SOLICITUD DE ACLARACIONES

1 – REACTANCIA EXTERNA PARA LÁMPARAS DE VAPOR DE SODIO DE ALTA PRESIÓN

Ítem: 1 – Reactancia externa para lámpara de Na. De 150W

Especificaciones Técnicas ANDE Nº 07.61.06 – Rev.1

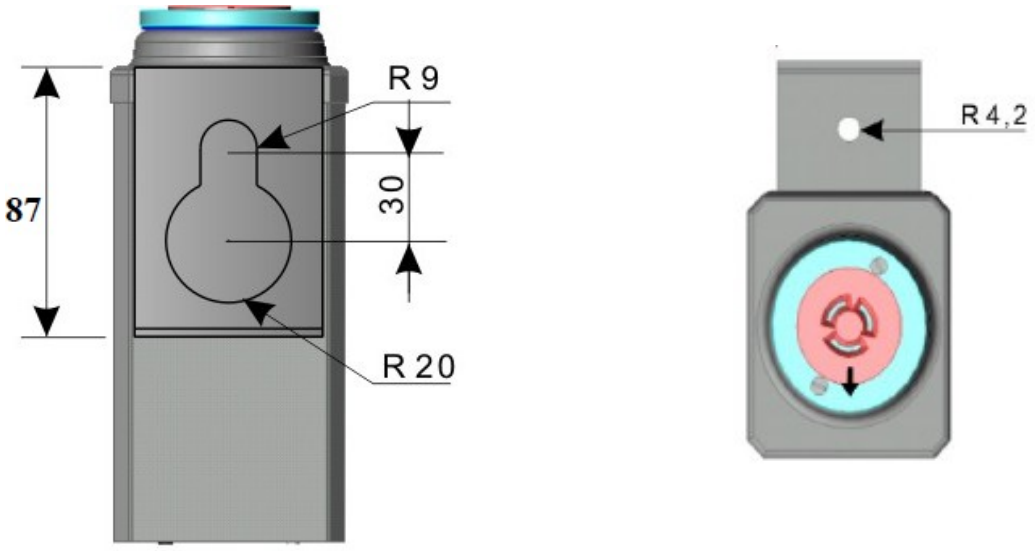
"4.3.6 – La reactancia debe poder ser fijada a la columna mediante un bulón, para lo cual debe contar con una asa perforada, como se indica en el deseño, figuras 1 y 2. Esta asa deberá estar unida a la envolvente mediante soldadura continua y debe soportar una fuerza igual a tres veces el peso de la reactancia sin deformarse."

Informamos que nuestra Reactancia posee una alza de fijación con 3 mm de espesor, según establecido en la Norma Brasileña NBR 13593.
En esa Norma NBR 13593 es mencionada que la reactancia debe soportar una fuerza igual a tres veces el peso de la reactancia sin deformarse.
Pero, nuestra propuesta es diferente del diseño y modelo solicitado por la ANDE, según Ítem 4.3.6, figura 2, de EETT ANDE nr. 07.61.06 – Rev. 1.
Así, presentamos abajo el sistema de fijación propuesto por nosotros con informaciones em "mm".

Con eso, venimos a solicitar el análisis por parte de ANDE, y permitirnos ofertar este sistema de fijación, según la norma NBR 13593, y que atiende a la exigencia de ANDE con respecto al soporte de fuerza igual a tres veces el peso de la reactancia, pero solo con la diferencia de la forma de fijación.
